INFORME DE HITO DE CONTROL
N° 3084-2025-CG/GRMD-SCC

**“MEJORAMIENTO DE LOS SERVICIOS DE SALUD DEL P.S.
MAVILA DEL C.P. MAVILA DEL DISTRITO DE LAS PIEDRAS
– PROVINCIA DE TAMBOPATA – DEPARTAMENTO DE
MADRE DE DIOS”, CON CÓDIGO ÚNICO DE INVERSIÓN
N° 2485295**

**HITO DE CONTROL N° 10 - REINICIO DE EJECUCIÓN DE
OBRA**

Imagen n.º 1
Vista frontal como correspondería culminar los trabajos y materiales a utilizar

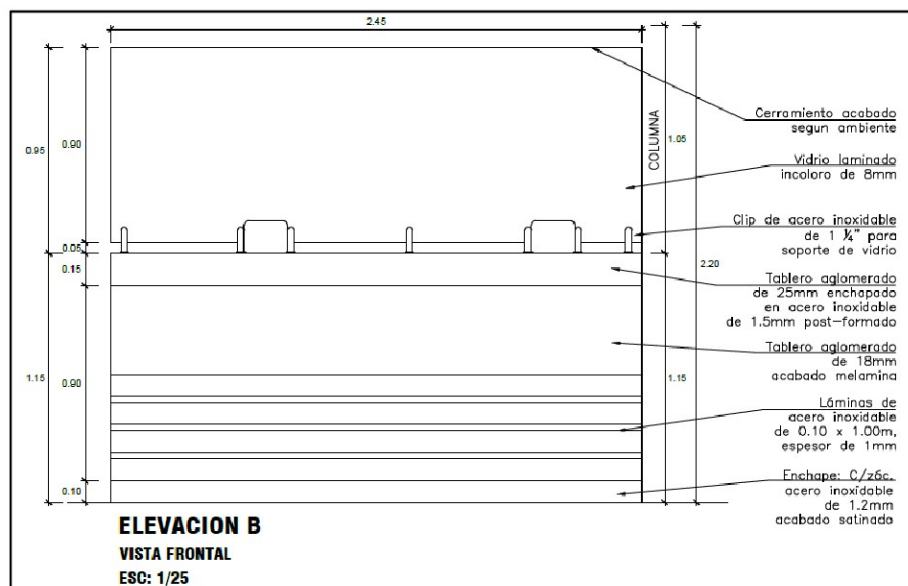
Imagen n.º 2
Vista del estado actual del mueble sin culminar al 100% al no contar con cerramiento y acabados de vidrio para las ventanillas de atención

Imagen n.º 3

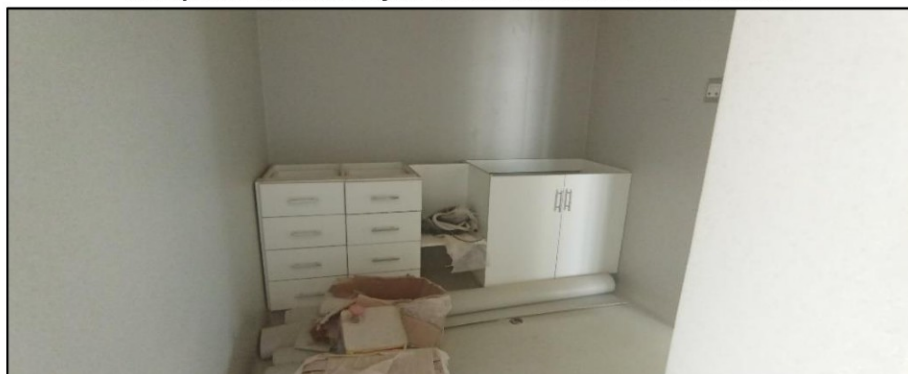
Trabajos no culminados y no acorde a los términos de referencia

Imagen n.º 6

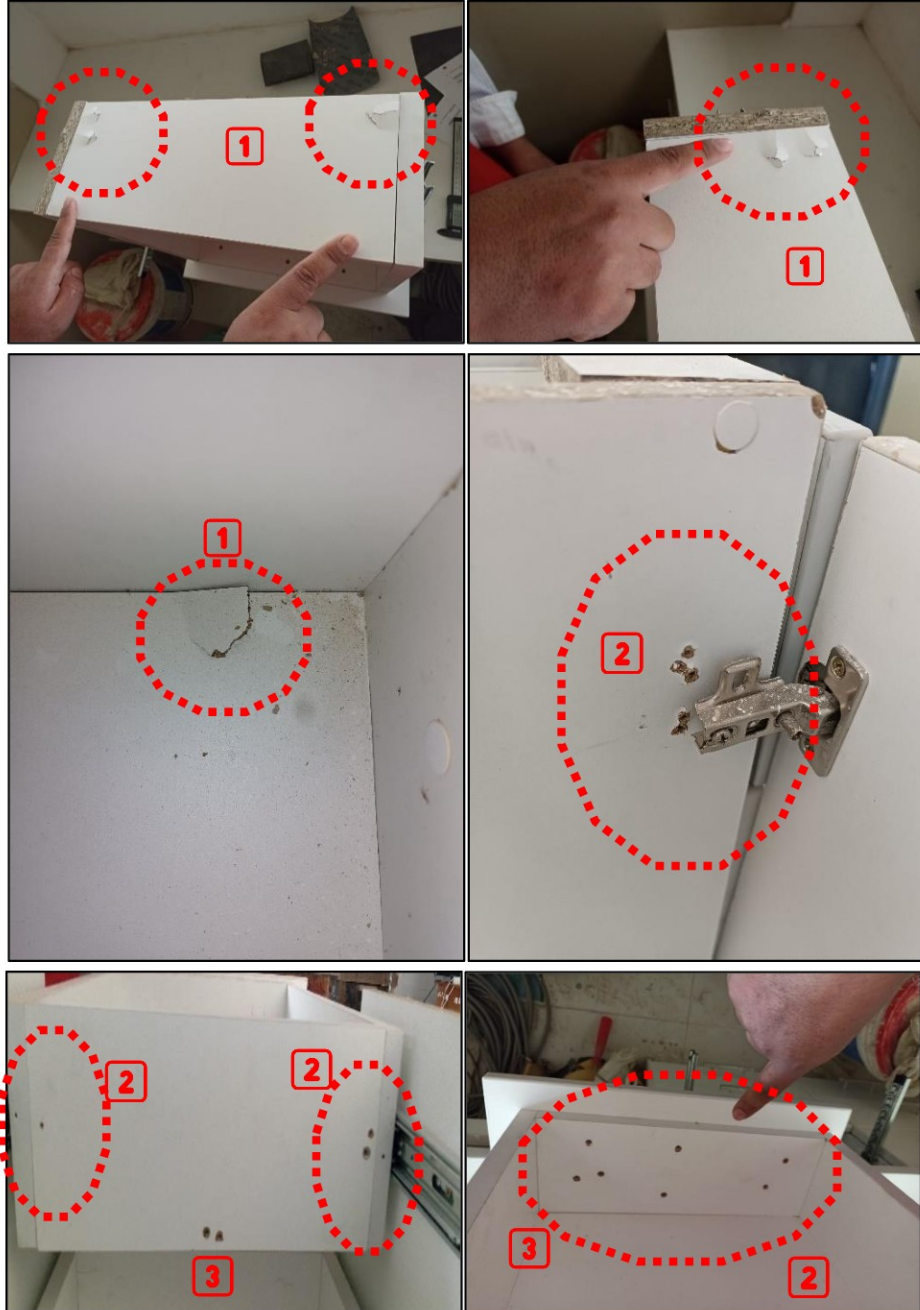
Los tornillos sobresalientes indican un ajuste incorrecto, y las perforaciones desiguales muestran huecos inconsistentes

1 = Piezas dañadas por Tornillos sobresalientes; 2 = Perforaciones incorrectas e inadecuadas sin tornillos y de forma no homogénea y 3 = Tornillos fijados sin su tapa tornillo

Imagen n.º 7

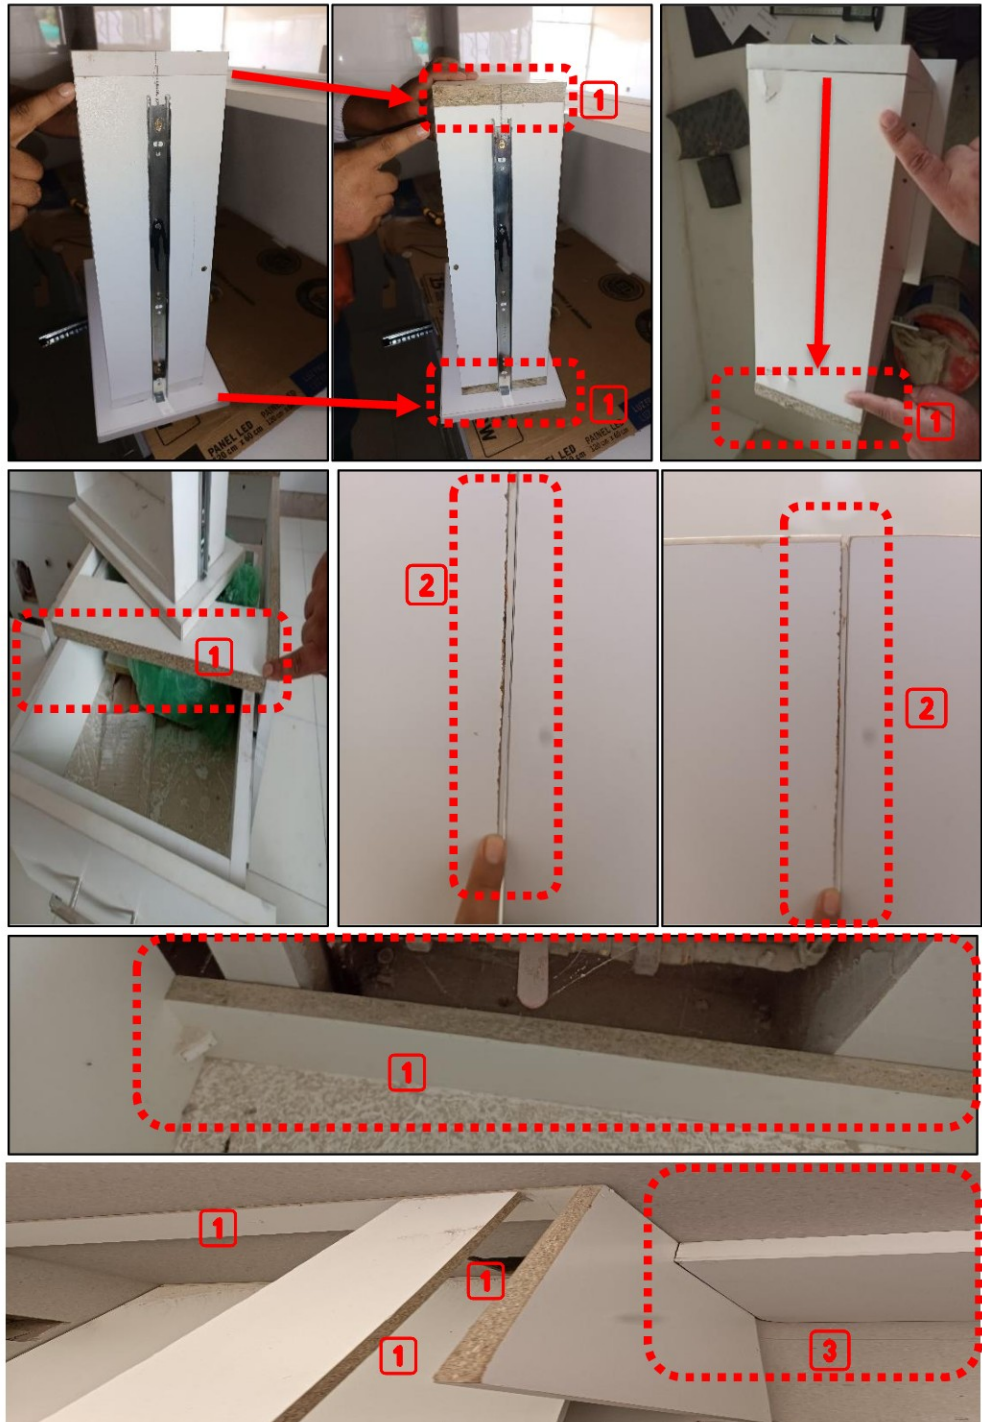
Las piezas de melamina tienen deficiencias como la ausencia de cantos delgados o gruesos, lo que provoca desprendimientos en los bordes, mayor vulnerabilidad a la humedad y daños por impactos o fricción, además de contacto directo con el piso sin protección

1 = Piezas sin contar con protección de canto delgado o grueso; 2 = Bordes irregulares y Cantos mal sellados y 3 = Piezas en contacto directo con el piso sin estar canteado ni con un separador entre piso, pared y mueble

Imagen n.º 8

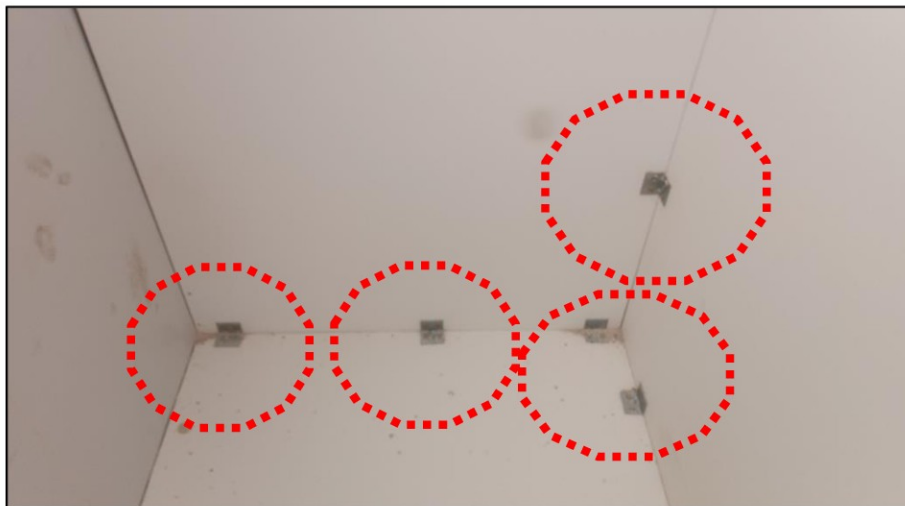
Se observó el armado de muebles con ángulos, lo que no asegura el cumplimiento de los TDRs ni garantiza la precisión, el encaje adecuado de las piezas, ni la estabilidad y funcionalidad del mueble

Imagen n.º 10

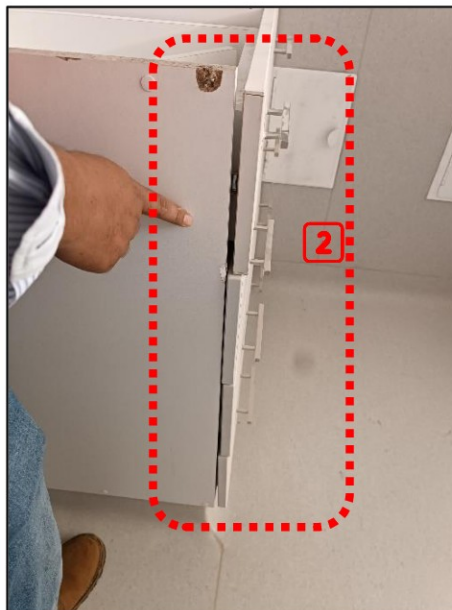
Lateral	14,5 mm	cajonero	14,5 mm	Lateral
---------	---------	----------	---------	---------

Muebles sin su contratapa de cajones, correderas telescópicas con espacios desiguales y desalineadas y con un espacio mayor a lo requerido, lo que no cumpliría su finalidad, además de presentar deficiencias en su instalación

Como correspondía instalar las correderas no dejando espacios menores ni mayores a lo indicado por el fabricante:

Lateral	12,5 mm	cajonero	12,5 mm	Lateral
---------	---------	----------	---------	---------

Imagen n.º 14
Plano perimétrico del área saneada y área construida

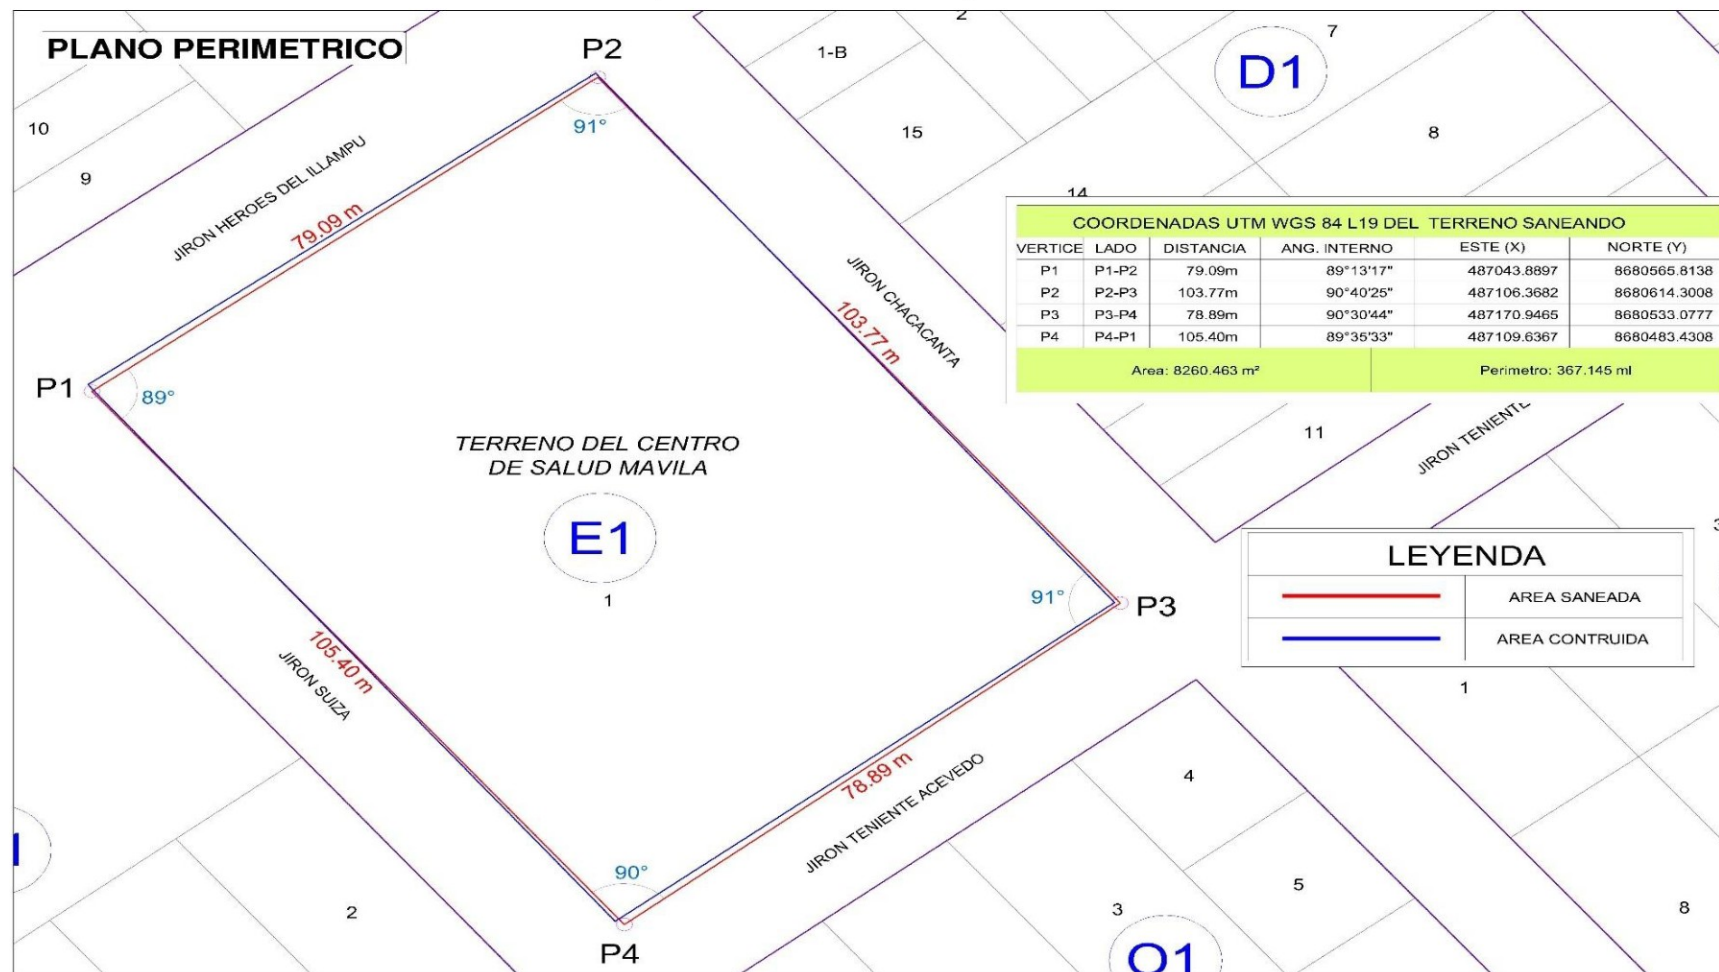
Sin embargo, la comisión de control, evidenció⁷ que los vértices P1, P2, P3 y P4 del cerco perimétrico construido, no son compatibles con los planos perimétricos de la Obra⁸: el vértice **P1**, tiene 1.15 metros fuera de la propiedad, el vértice **P2** tiene 0.71 metros fuera de la propiedad, el vértice **P3** tiene 0.72 dentro de la propiedad y el P4 tiene 0.56 metros fuera de la propiedad, tal como se detalla en los siguientes datos en fotos y gráficos:

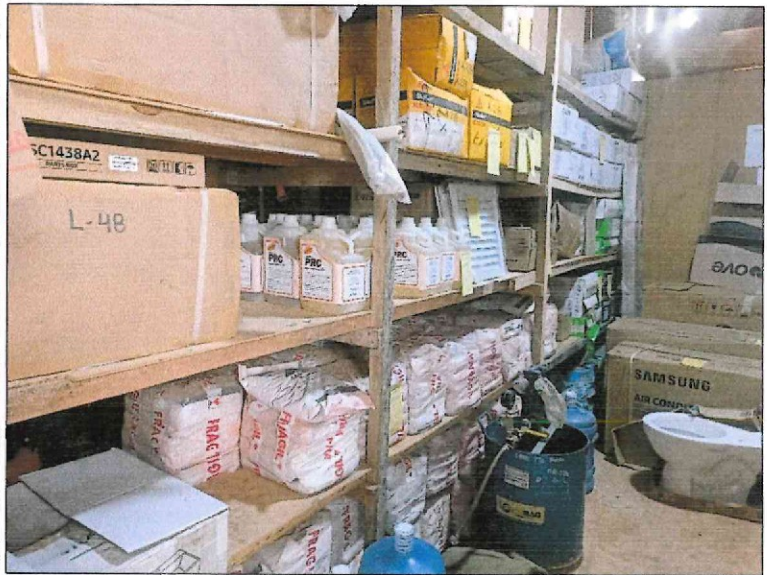
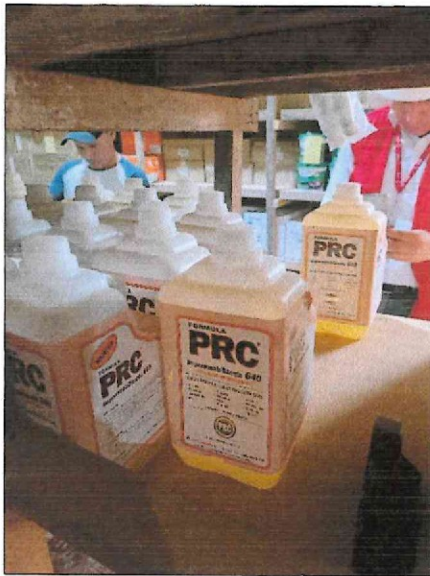
Por otro lado, se verificó la instalación de las puertas de emergencia ya colocadas, evidenciando las siguientes deficiencias:

- Mecanismos de apertura con fallas.
- Barras antipánico defectuosas, cerraduras no permitidas o de difícil acceso.
- Puertas que requieren llave para abrirse desde el exterior.
- Falta de cierre adecuado en ambas hojas, lo que genera obstrucción en las puertas.
- Jalador simplemente sellado, impidiendo su uso.

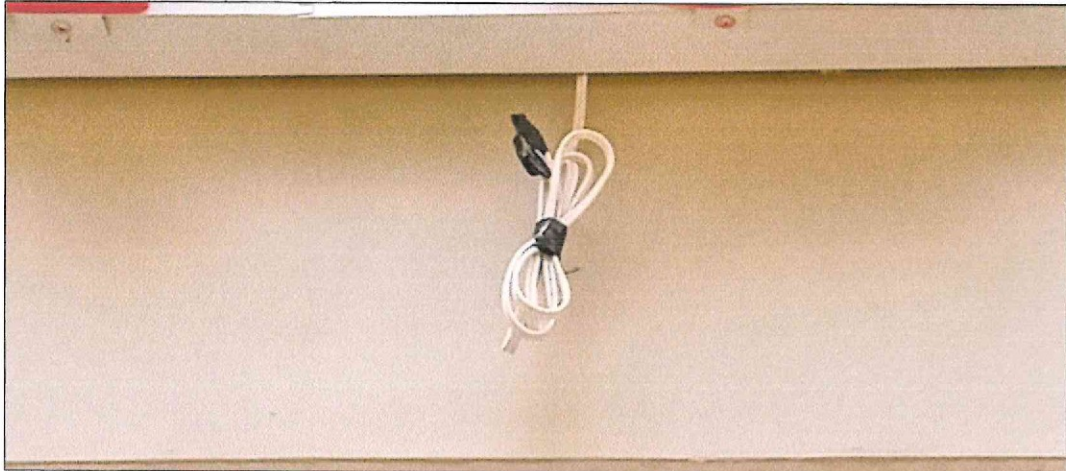
Además, se observará la infiltración de aguas de lluvia en el área de carpintería, lo que expuso directamente las máquinas de corte a la humedad, generando un riesgo tanto para su funcionamiento como para la seguridad en el área de trabajo.
